第三者検証委員会(第3回)

2023年2月16日

第三者検証委員会
(第3回)
システム・解析コードの信頼性及び気象条件の
妥当性に係る補足説明

ご質問回答 (個別事項)

② 気象条件①②をMACCS2へ入力した場合のMACCS2における方位別空間線量率

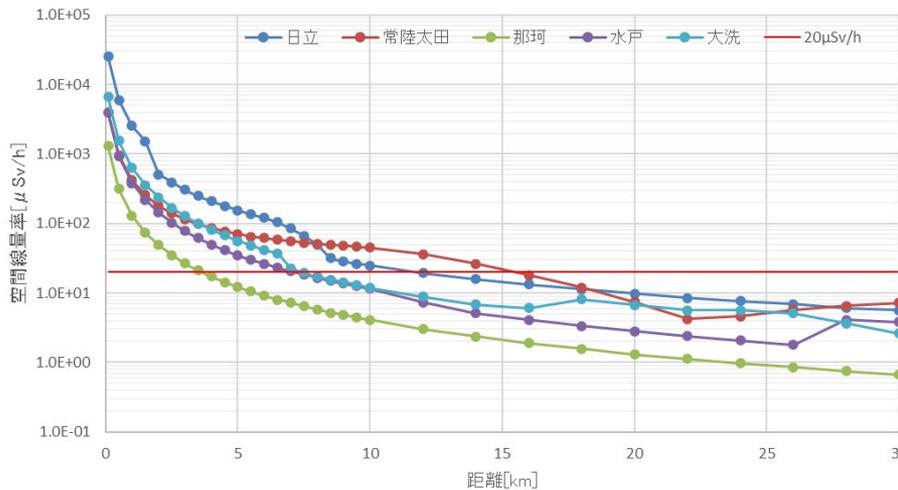
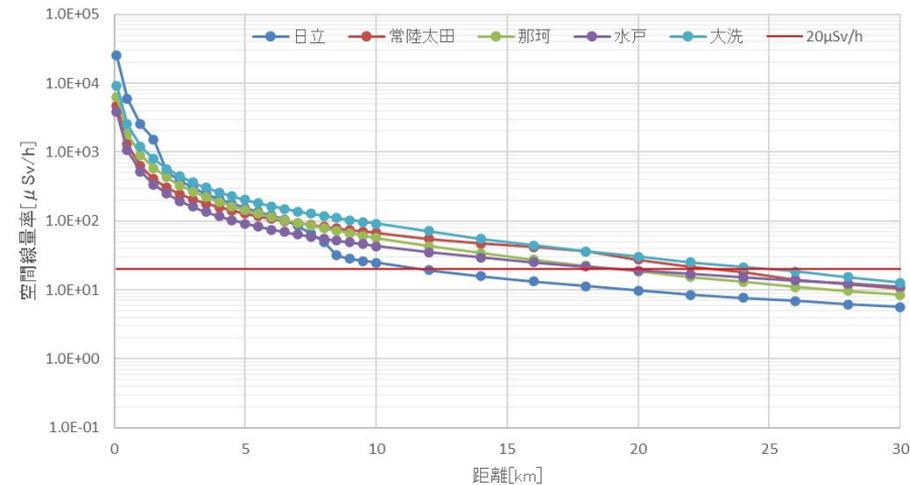
- R-Cubicに関する公開文献は、主に事故解析に基づく放射エネルギー評価機能に関するものであり、拡散評価機能について個別に評価したり、他コードと比較したという文献はない。
- 第2回において2020年度気象を用いた評価を提示したMACCS2を対象とし、評価条件(気象条件)をR-Cubicと近似させ、以下の比較を行った。
 - ① MACCS2の気象条件をR-Cubicへ入力
 - 第2回にて提示したMACCS2の評価に使用した気象データから開始日時を抽出し、R-Cubicにて空間線量率(防護措置範囲)を評価
 - ② 気象条件①②をMACCS2へ入力
 - R-Cubicによる評価に用いた気象条件①②で抽出された日時を開始日時とし、MACCS2の空間線量率を評価

- MACCS2にて、気象条件①②として抽出された日時を評価開始日時とした場合の評価を行った。
- 第2回にて提示した結果と同様に、入力データの設定を工夫することにより求めた23時間後と24時間後の積算線量の差分から、放出から24時間後における疑似的な空間線量率として算出した。
- 風上方位は、気象条件①②の開始日時における風向が継続したとして評価。

方面	日立※	常陸太田	那珂	水戸	大洗
気象条件①	風上方位	SSW	SSE	ENE	NE	N
	到達距離[km]	12	15	3.5	7	7
気象条件②	風上方位	SSW	SSE	ENE	NE	NNE
	到達距離[km]	12	22	18	18	24

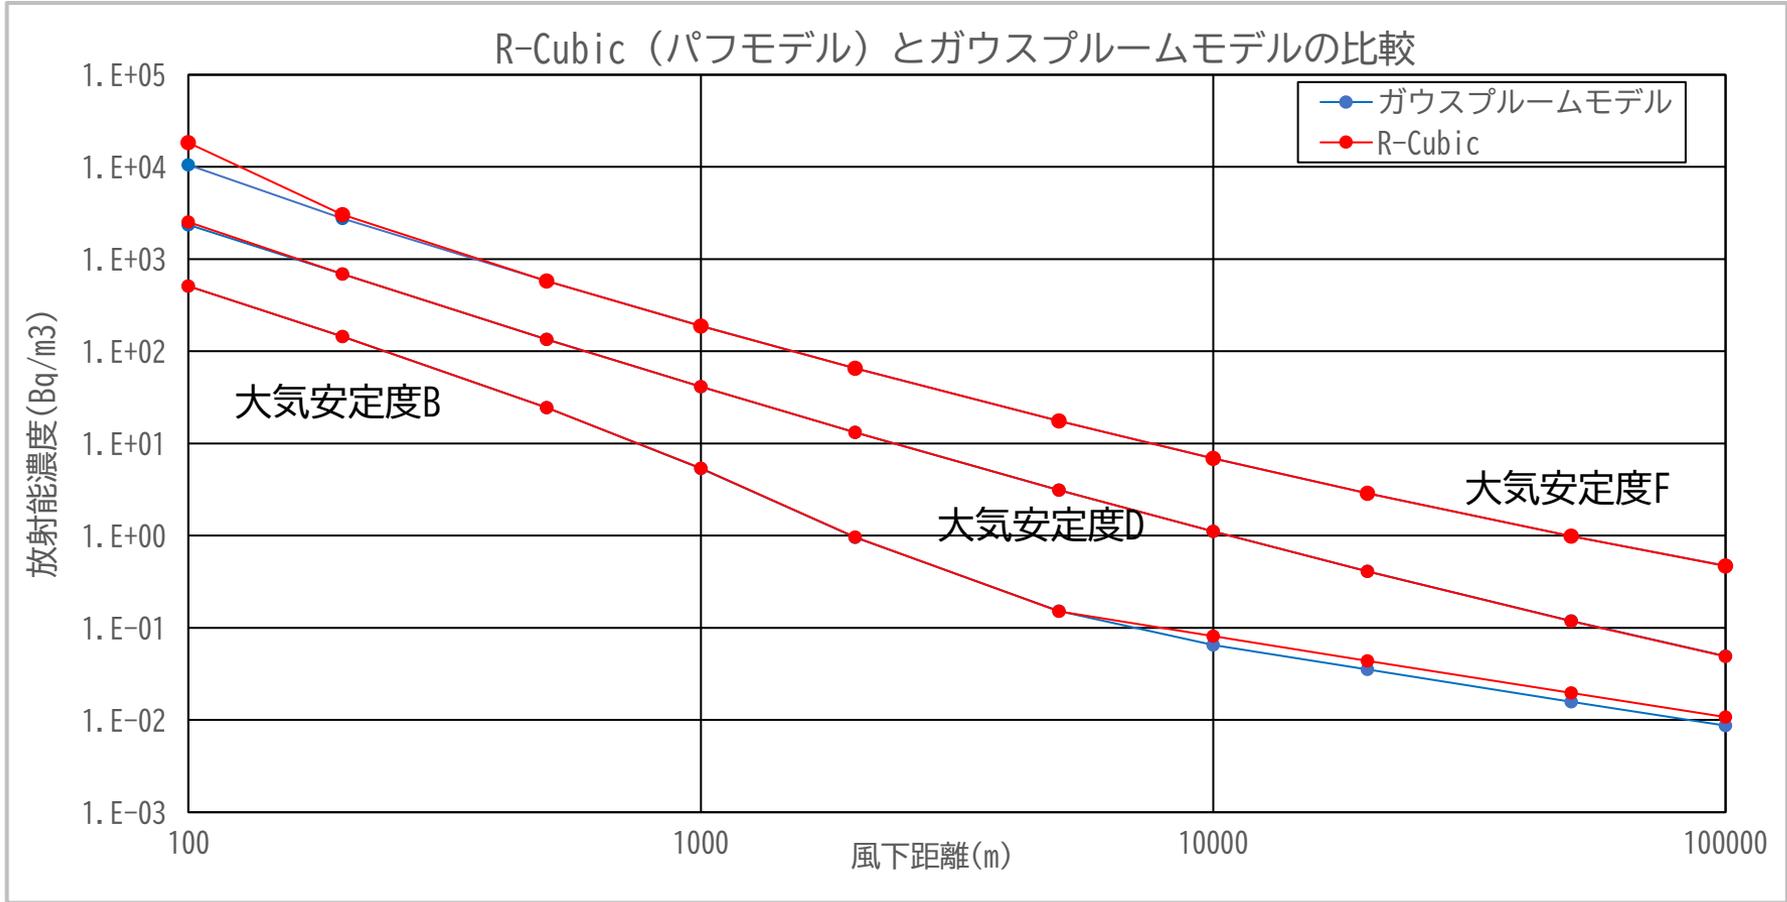
- **R-CubicとMACCS2では、拡散モデル(地形の考慮の有無を含む)、気象データ、線量換算の取扱い等が異なり、出力結果(評価結果)による直接比較は困難。**
 - 地形を考慮できるコードとして代表的なSPEEDIと比較した場合においても、評価計算を行うメッシュサイズや、計算モデルの違いにより、同等の結果が得られるとは限らない。(なお、ソースタームや気象条件の整理等を新たに実施する必要があるため、今回比較対象としていない。)
- R-Cubicユーザに配布されるマニュアルでは、R-Cubic用の濃度線量計算プログラムにおけるガウスプルームモデルとパフモデルについて、規格化した気象条件、放出率、および地形を考慮しない状態における地表空气中濃度の計算結果を比較している。

- 今回は、マニュアルに記載されているパフモデルの計算結果と、別途ガウスプルームモデルの計算をした結果を比較することで、評価計算の妥当性を確認した。

- 標準気象（風速1m/sで一定）
- 放出率（1GBq/h）に相当するようパフを連続放出
- 地形を考慮しない

両者で良い一致を示しており、拡散評価機能は同等の性能と言える

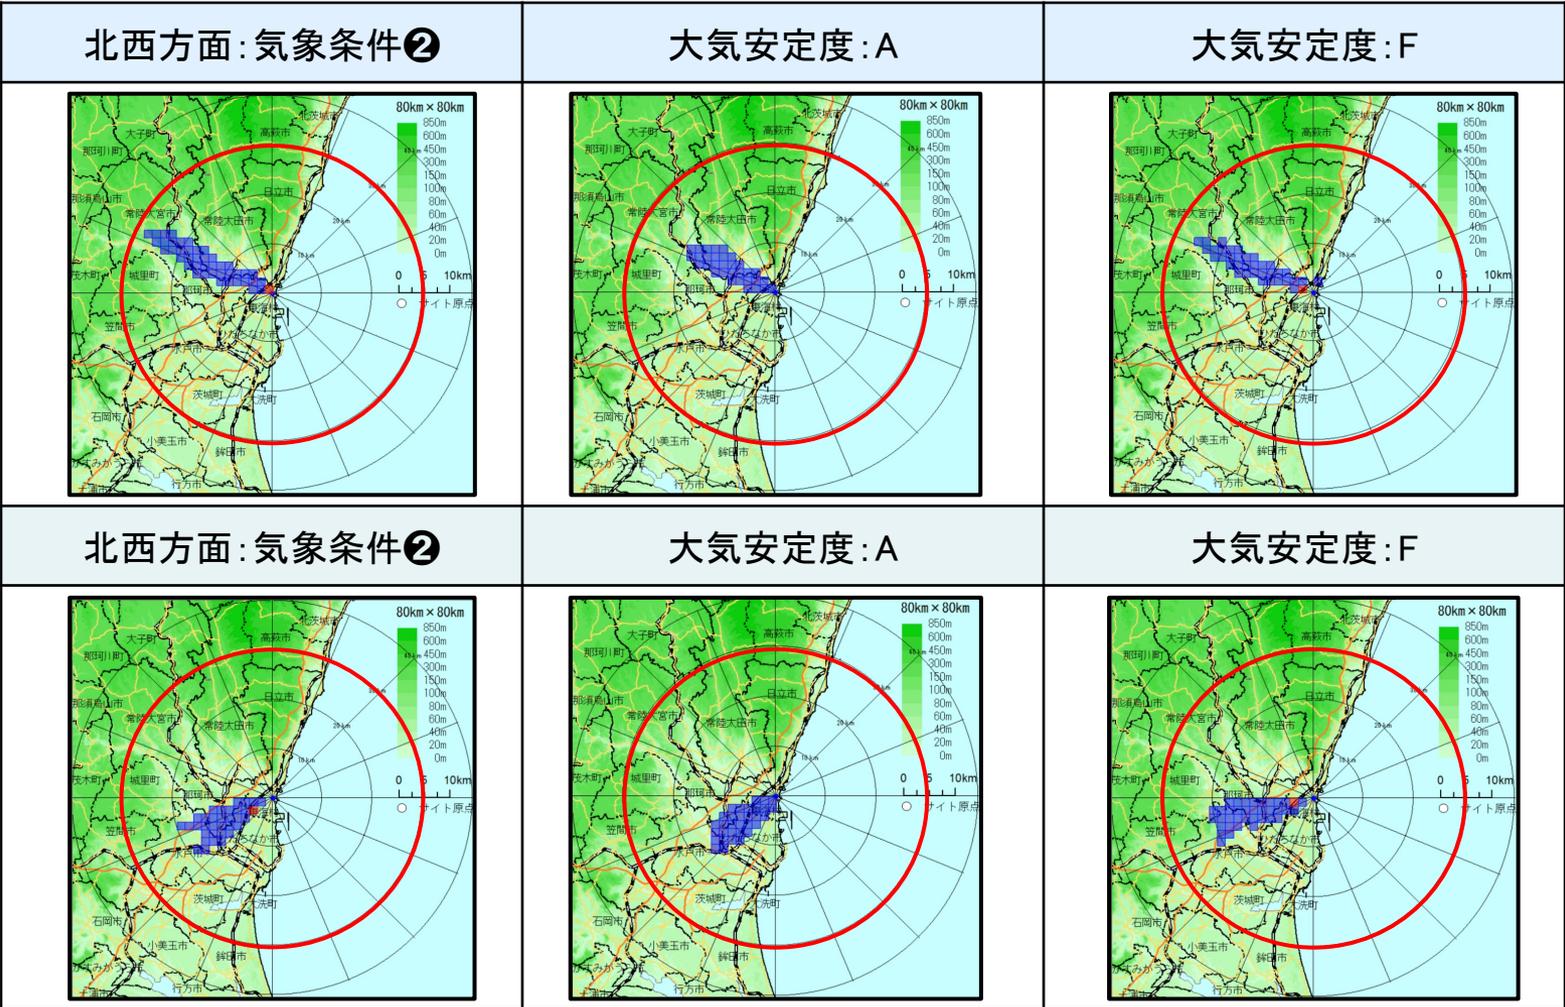
項目	ご質問・コメント概要	説明概要
1	システム・解析コードの信頼性	・1F事故の実績と比較 ・他のコードと比較	・1F事故の実績との比較について ・MACCS2との追加比較 ・ガウスプルーム/パフプルームの比較等
2	気象条件(抽出の考え方等)の妥当性	・大気安定度(F型の時が一番範囲が広がる)も考えて抽出	・大気安定度を変更した場合 ・大気安定度を考慮した気象条件の抽出 ・安定型の出現頻度等

- 大気安定度をA(不安定)またはF※(安定)に固定した場合
 - 評価に使用した気象条件において、大気安定度を変更(A, Fのそれぞれで固定)
 - 大気安定度は地上風速により定まるが、今回の評価では無条件で固定値とした。
 - その他の気象条件は、実気象と同一とした。

- 気象条件①②に、大気安定度E, F(安定)を考慮した場合
 - 風向の継続+大気安定度(E,F)の継続
 - 風向の継続+降雨の継続+大気安定度(E,F)の継続
 - それぞれの出現頻度と、実際に評価した結果

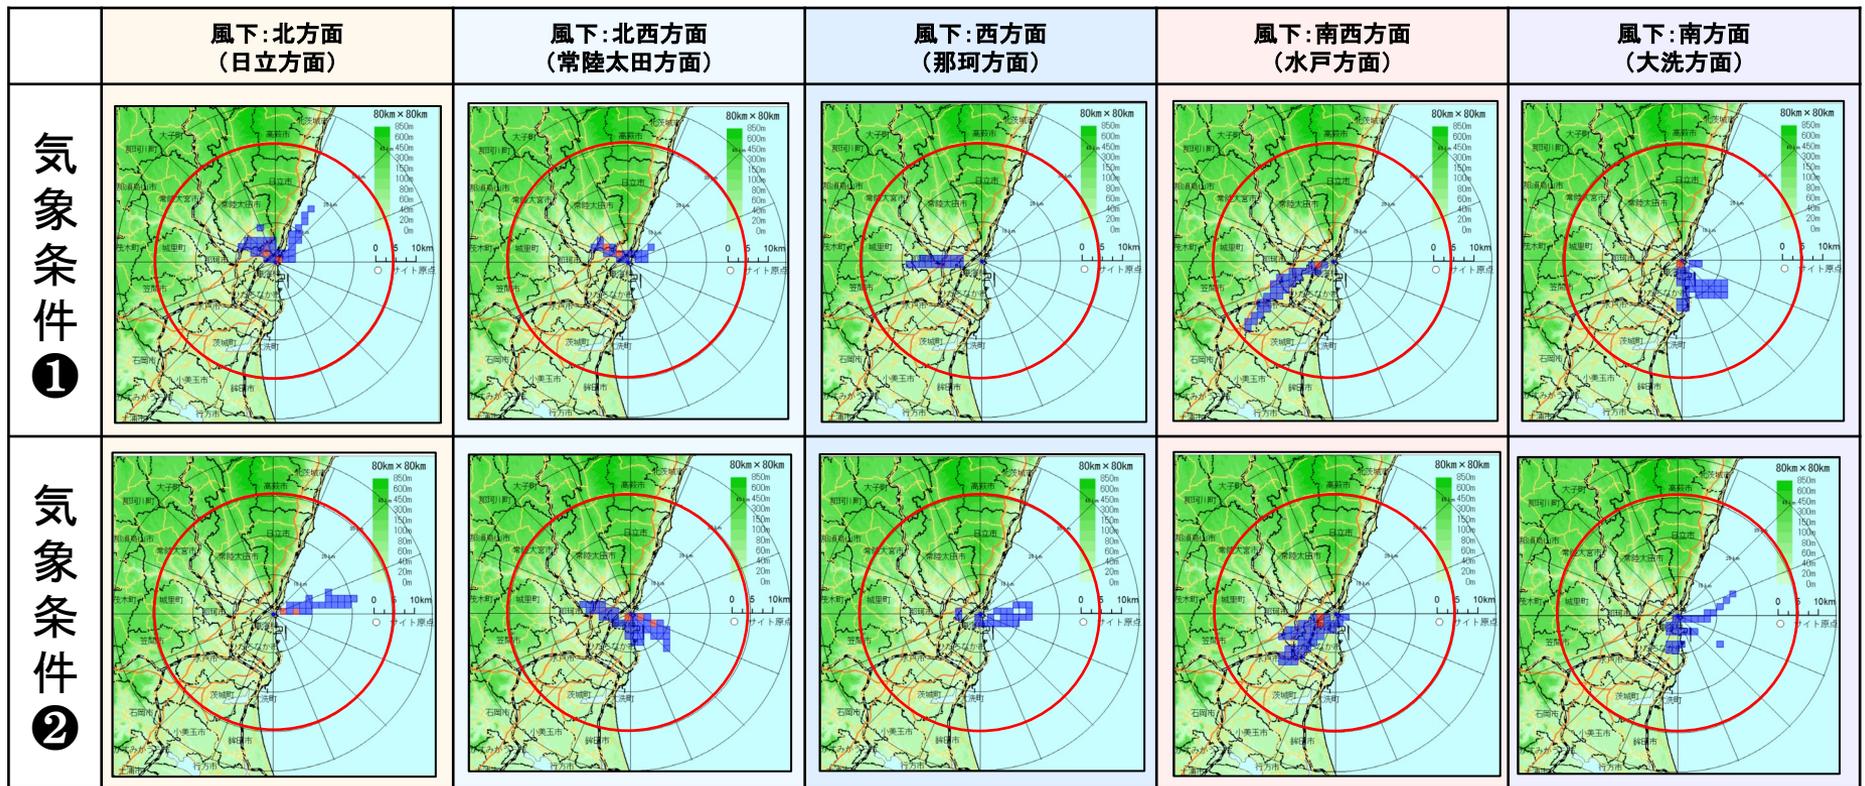
• 2020年度の気象データから、大気安定度E, Fの継続期間を対象として抽出した場合

- E,Fが10時間以上継続する頻度は高い(年間100回以上)が、主に夜間において出現する。
- 夜間は、陸風(風下海側)の出現頻度が高い。
- 大気安定度E, Fが、陸側風下となる気象条件①②や降雨と重複する頻度は低め。

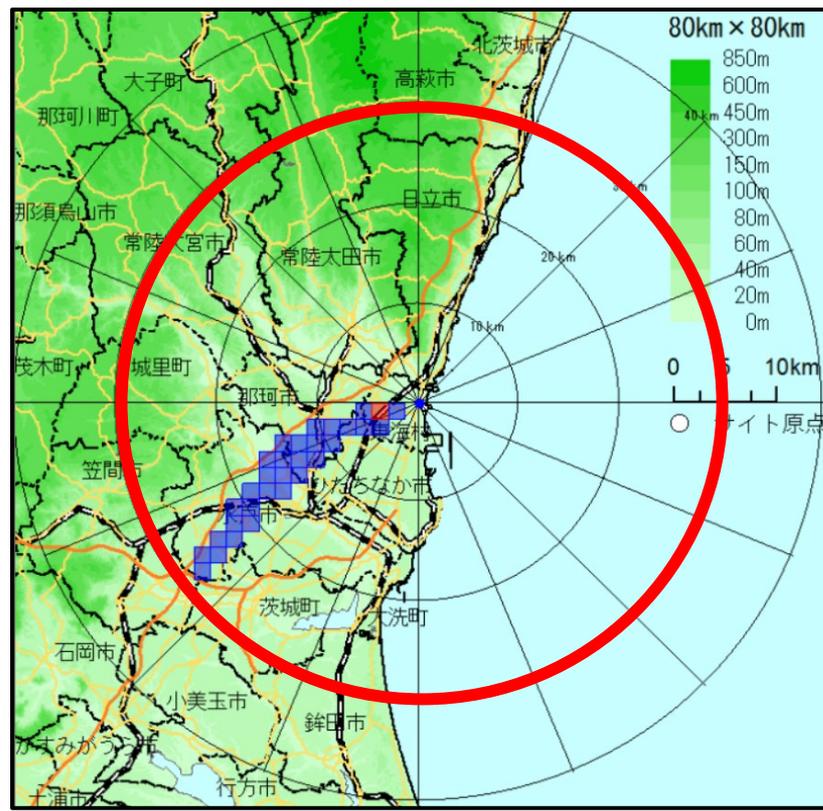
気象条件①②に、大気安定度が安定となる状態を考慮した評価

- 放射線物質の拡散が抑制され、パフの地表空気中濃度が上昇することで、地表沈着濃度が大きくなる傾向となる。
- 気象条件①②(風向の継続, または風向・降雨の継続)との複合条件とした場合の出現頻度は多くない
 - 大気安定度を考慮しない場合に比べ風向の継続時間が短く, 放出点からの到達距離が短くなる場合もあることから, 30km圏内での最大化する条件を得にくい。
 - 風向の継続時間が短くとも, 再度対象方位の風向となる場合など, 防護措置範囲がより広くなる場合がある。
- 大気安定度を考慮することで, 気象条件①②のみでの評価より, 防護措置範囲がより広くなり得る。

大気安定度を考慮することで, 気象条件①②による評価より, 防護措置範囲が広くなり得る場合がある。

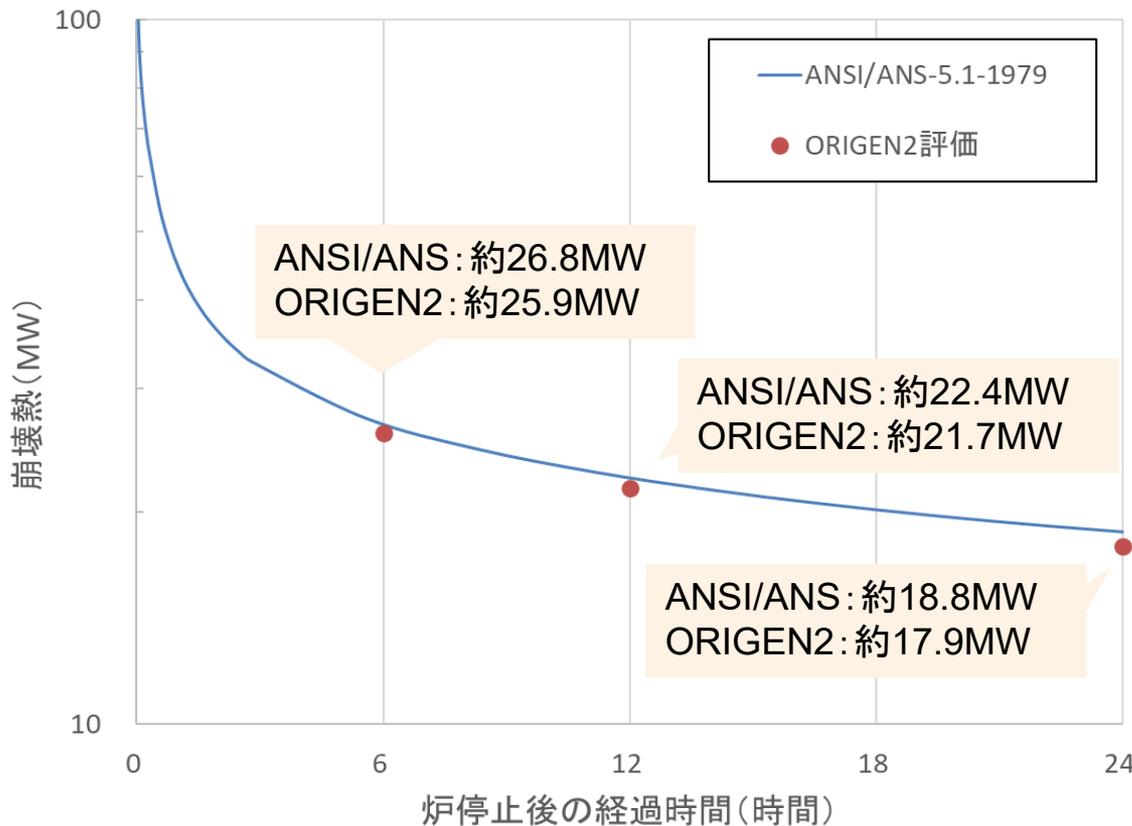
MAAP解析では、ANSI/ANS-5.1-1979の崩壊熱曲線を用いてサイクル末期（炉心平均燃焼度33GWd/t）の崩壊熱を算出しているとのことだが、ORIGEN等との比較により、その妥当性を確認しているか？

- ・ANSI/ANS-5.1-1979は、MAAPに標準装備されている崩壊熱評価の計算式であり、デフォルトのまま使用している。
- ・サイクル末期を想定して、ORIGEN 2により評価した崩壊熱との比較を実施した。結果を次頁に示す。

今回の事故進展解析で用いた崩壊熱（ANSI/ANS-5.1-1979）は、サイクル末期を想定して評価したORIGEN2による崩壊熱よりも保守的な値であることを確認した。
